Oggetto: progetti di impianti eolici Industriali di grande taglia nella regione dello storico Montefeltro – Alta Valmarecchia (Emilia Romagna provincia di Rimini) e Valtiberina (Toscana provincia di Arezzo).

Presentazione di osservazioni relative alla procedura di:

Valutazione di Impatto Ambientale (VIA) – art.24 co. 3 D. Lgs. 152/2006 e s.m.i.

Codice procedura/ID 9796 – Impianto Eolico “Poggio Tre Vescovi ” per la produzione di energia da fonte rinnovabile mediante l'installazione di n. 11 aerogeneratori in Alta Valmarecchia nel comune di Badia Tedalda (AR) – Istanza del 10/05/2023

Figura 4 – Scheda intervisibilità massima da elaborato Badia Tedalda Eolico S.r.l.

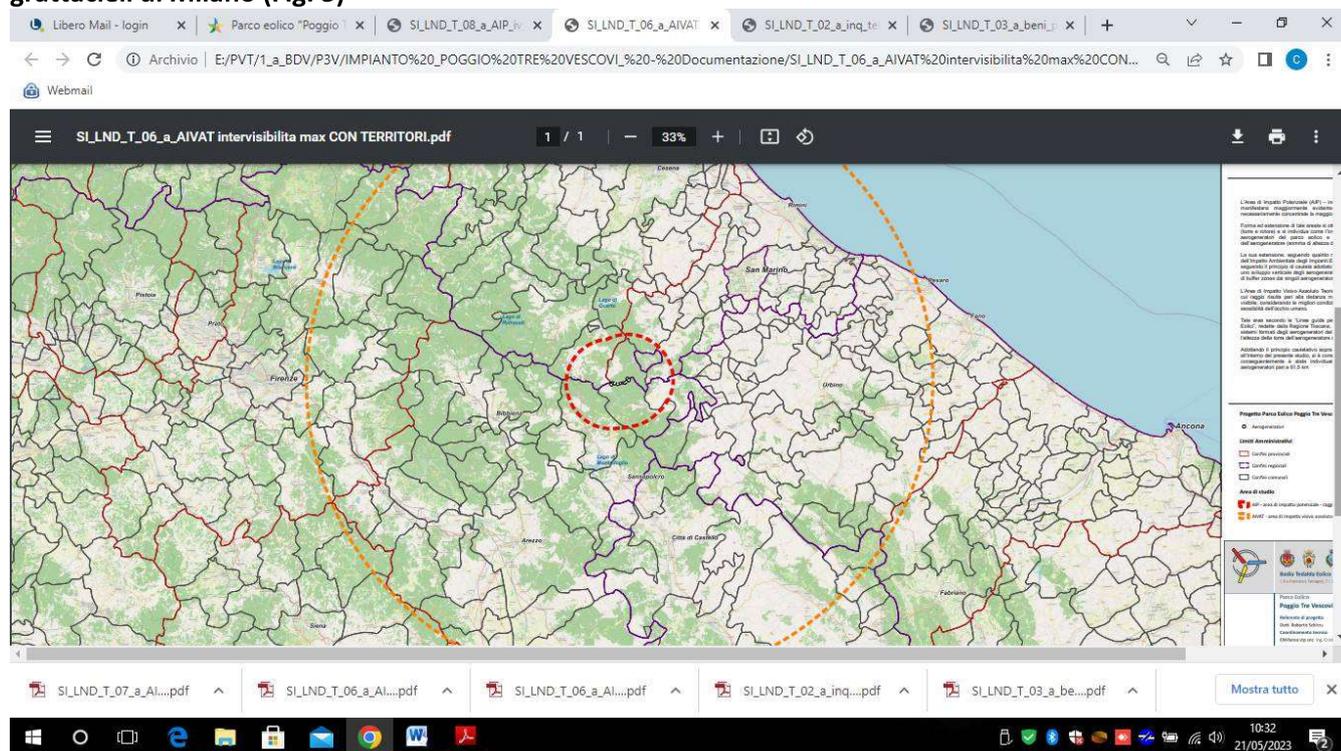
Una turbina eolica alta 180 m equivale, in termini comparativi, ad un grattacielo di 60 piani. Il solo rotore installato sul mozzo ha un diametro pari a 136 m, la stessa altezza della cupola di San Pietro. È pertanto evidente che una siffatta installazione industriale compromette l’assetto di questo territorio per un raggio amplissimo, trasfigurandone pesantemente l’aspetto geomorfologico; oltre a ciò, ogni prospettiva sarebbe irreparabilmente compromessa.

Per avere percezione dell’impatto visivo, basti osservare la seguente immagine prodotta negli stessi elaborati depositati dalla Badia Tedalda Eolico S.r.l. (Fig. 4) e un’immagine comparativa con i più alti grattacieli di Milano (Fig. 5)

Le turbine, **alte 180 m (circa il 20 % di quella dei crinali dove sono previste le installazioni)** sarebbero visibili a grande distanza e pertanto, nelle zone indicate in premessa con abitazioni e siti di interesse storico, archeologico e panoramico, **la presenza di queste macchine produrrebbe disagi e disturbi non mitigabili, con gravissime ripercussioni sul turismo. Si pensi, ad esempio, al disturbo visivo che si determina quando le pale in rotazione intercettano la luce solare o della luna e proiettano le loro ombre a intermittenza. Lo stesso disturbo visivo sarebbe nettamente percepito anche di notte, per via dei segnali luminosi rossi obbligatori per prevenire collisioni con aeromobili. Si pensi, ad esempio ancora, al rumore generato dalle stesse turbine e ai loro effetti sulle persone e sull'avifauna.**

Figura 7 Alta Via dei Parchi che dal Monte Loggio prosegue per il Poggio Tre Vescovi (linea rossa). Nella stessa area è visibile il passaggio del metanodotto (area prospiciente alla linea gialla visibile per la fascia di abbattimento del bosco).

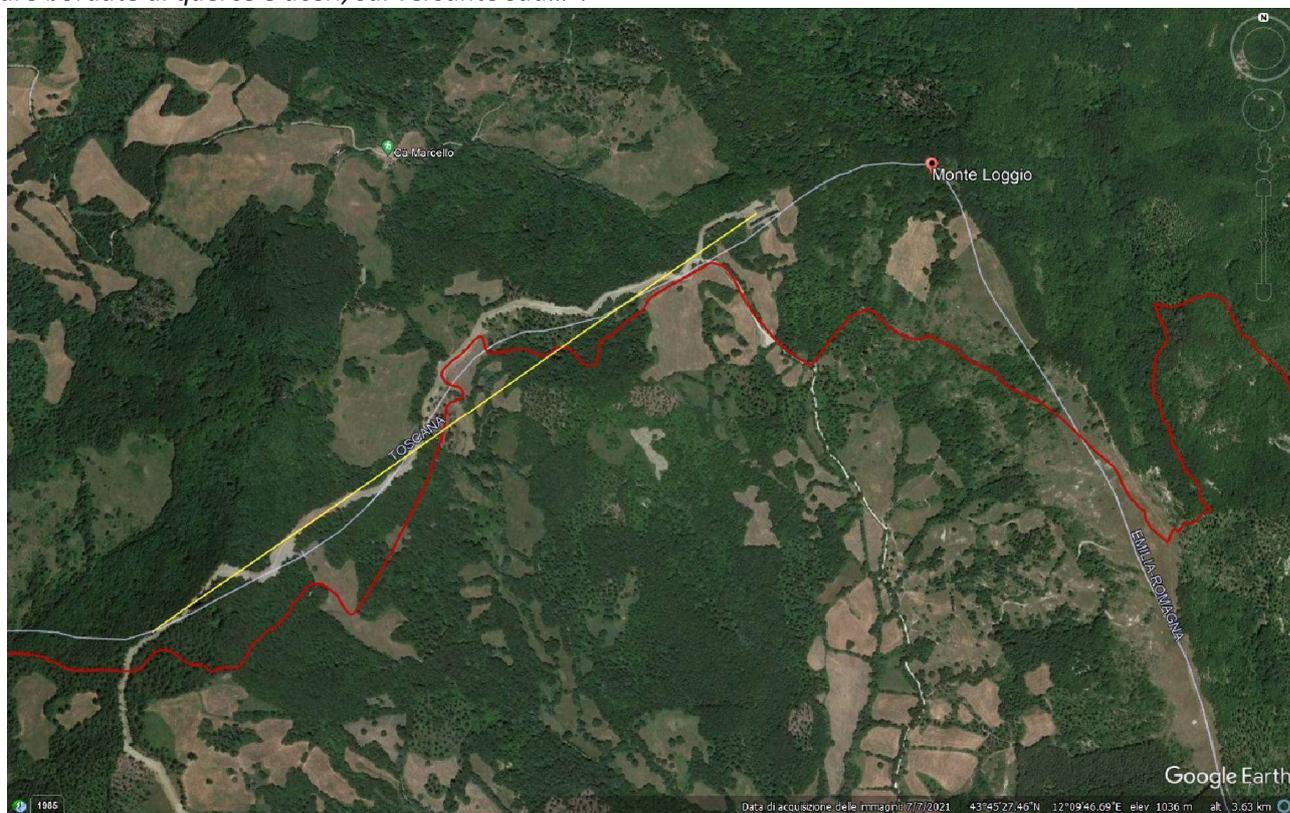
La viabilità infra impianto eolico è inserita in una rete sentieristica importante, organizzata dalla Fumaiolo Sentieri, ma soprattutto dal progetto della Regione Emilia-Romagna ALTA VIA DEI PARCHI, finanziato con fondi pubblici per 1,3 milioni di euro, infrastruttura culturale che sarebbe assolutamente compromessa e penalizzata nella fruizione per la presenza degli aerogeneratori di siffatta dimensione.

Di seguito si riporta un estratto della tappa26 – Rifugio Biancaneve al Fumaiolo – Bascio – Parchi, foreste Natura 2000 della Regione Emilia Romagna e in figura 7 l'immagine dell'alta via nella zona di interesse.

Figura 9 – Assetto del territorio

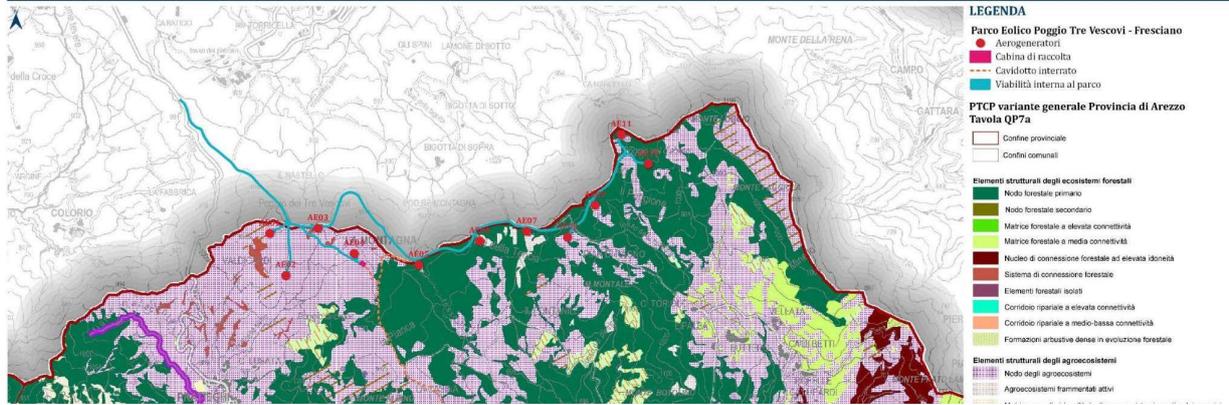
L'installazione delle turbine eoliche ovviamente **prevede la creazione di piazzole rettangolari di 40x32 metri e sbancamenti profondi del terreno e delle formazioni rocciose per la realizzazione delle fondazioni**, nonché per la realizzazione degli elettrodotti interrati, con ampi disboscamenti, che andrebbero a sommarsi a quelli già effettuati per il recente passaggio del metanodotto, nonché per gli altri impianti di progetto estremamente impattanti che insistono sugli stessi crinali o sui crinali limitrofi. Per avere contezza dei disboscamenti, basta osservare l'elaborato presentato dalla stessa ditta proponente, dove **si osservano le aree interessate al progetto eolico e i nodi forestali primari.** (Figura 9)

Figura 10 – Dissesti prospicienti alle aree di installazione

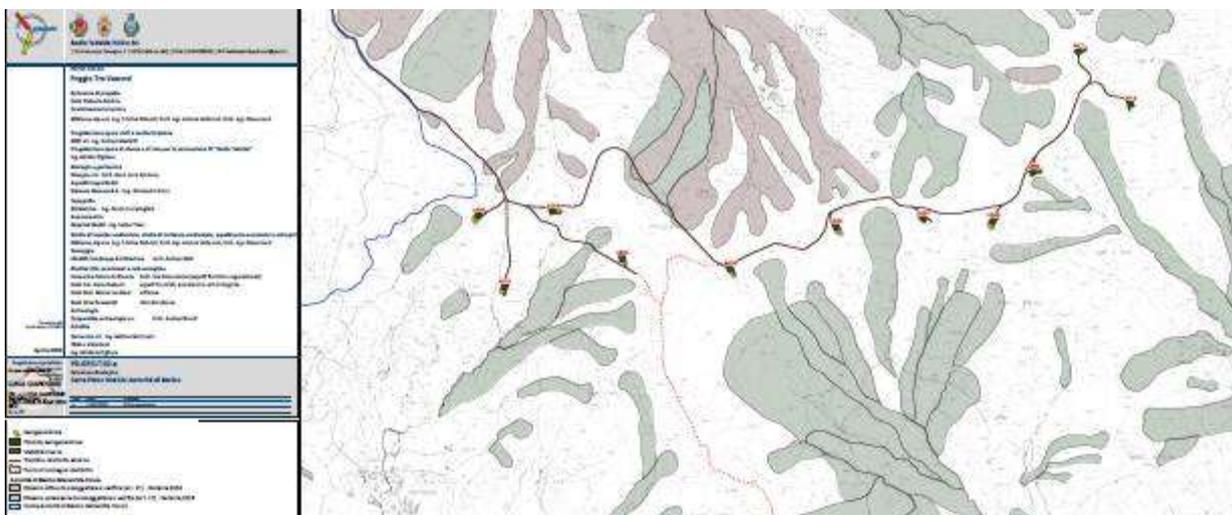
Non si può inoltre **sottacere l'estrema fragilità idrogeologica e la pericolosità sismica dei versanti e del territorio** in cui insiste il progetto, richiamate anche nelle carte progettuali (pp. 231-232): la cartografia del PAI del bacino Marecchia-Conca afferma che **la porzione interessata “presenta interferenze con aree di dissesto e a potenziale dissesto” e rientra nella “Zona sismica 2 – caratterizzata da accelerazione media”**.

Infatti, i terreni di cui sono composti (Complesso delle Liguridi in Colata gravitativa della Valmarecchia) hanno caratteristiche litologiche e geotecniche tali da risultare **particolarmente propensi al dissesto**, soprattutto nella parte alta del bacino della Valmarecchia/Senatello. **Importanti fenomeni franosi ed erosivi** sono presenti sia sul versante toscano, sia sul versante romagnolo. Benché localizzate in zone sommitali generalmente piane e prative, le previste piazzole degli aerogeneratori risultano poste nelle vicinanze delle testate delle zone di dissesto, come da cartografia tematica esistente, con la conseguenza che le fondazioni delle **imponenti torri d'acciaio possano ulteriormente destabilizzare, con rischio di franamenti**, i versanti di entrambi i territori comunali (Figura 10)

Fig. 1 - Zone di nidificazione dell'aquila reale indicata dal segnaposto verde>>.

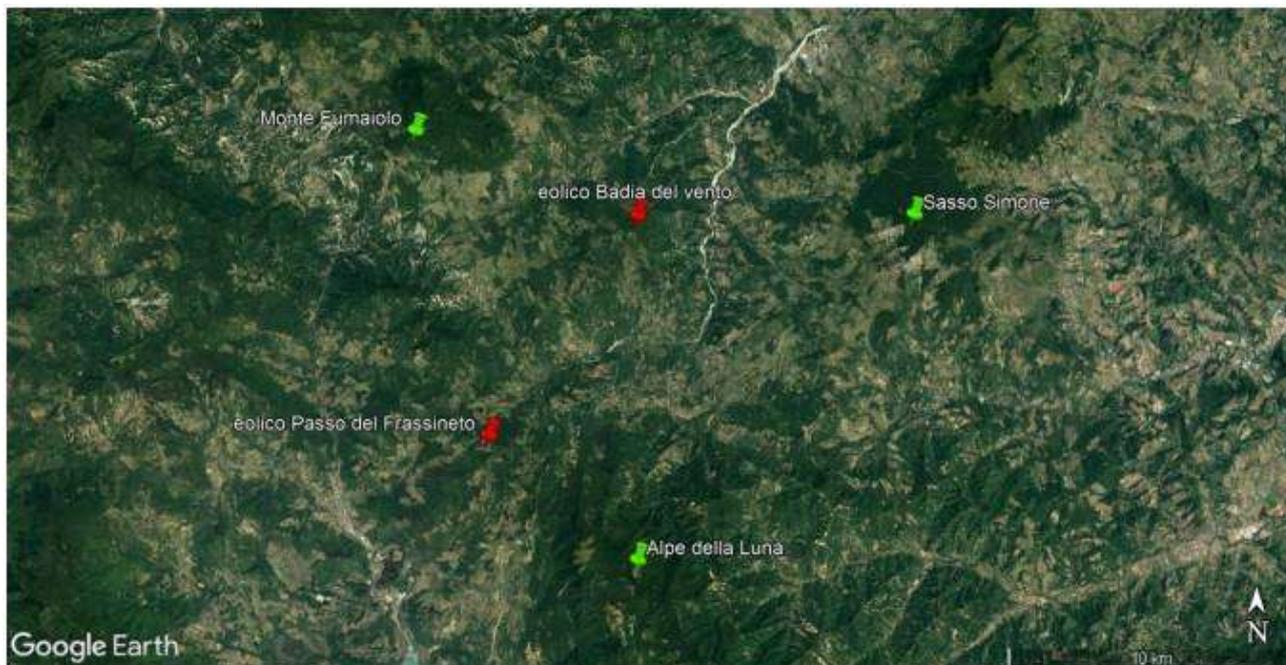
Senza scendere nel merito delle specie presenti, alcune delle quali di interesse conservazionistico, di cui si può prendere visione nelle osservazioni e nei contributi riportati nei PAUR della Regione Toscana per gli impianti denominati "Badia del Vento" e "Passo di Frassineto", che insistono nella stessa area, è doveroso citare l'osservazione dell'Associazione Altura per il "Passo di Frassineto", che si riporta di seguito: <<Il progetto eolico "Passo di Frassineto", in provincia di Arezzo, presenta forti criticità nei **confronti di quell'avifauna che frequenta abitualmente i crinali montani appenninici nell'ambito della propria ecologia; si tratta dei grandi uccelli rapaci veleggiatori e in particolare dell'Aquila reale (Aquila chrysaetos). Questa criticità, già forte di per sé, è inoltre accentuata dal limitrofo progetto eolico "Badia del Vento" ubicato a soli 9 km dall'impianto in esame. Omissis... La presenza di aree con estesa copertura boschiva, situazione ricorrente nell'Appennino con punte che possono arrivare al 60% dell'intero territorio di coppia (Borlenghi, 2011), costringe le aquile ad alimentarsi eseguendo in volo grandi spostamenti fino a 20 km e più dal sito riproduttivo (Borlenghi & Corsetti, 2004; Chiavetta, 1978,1981; Marozza L., com. pers.). A conferma di ciò uno studio condotto nel Parco Nazionale dell'Appennino Tosco-Emiliano patrocinato dal Ministero dell'ambiente e della Tutela del Territorio e del Mare (Gustin et al., 2011) **evidenzia il rischio, per l'Aquila reale nidificante, del proliferare di centrali eoliche lungo i crinali appenninici auspicando che non siano consentite installazioni di aerogeneratori proprio in un raggio di 20 km dai siti riproduttivi della specie. Nelle vicinanze dell'impianto si conoscono e sono monitorate tre coppie di Aquila reale nidificanti nei pressi dell'Alpe della Luna, il Monte Fumaiolo e il Sasso Simone (Fig.1; segnaposto verde).****

Nel merito della figura presente nell'osservazione dell'Associazione Altura, **occorre evidenziare che l'impianto contrassegnato con il segnaposto di colore rosso "Badia del Vento" è a pochi metri da quello in progetto "Poggio Tre Vescovi".**
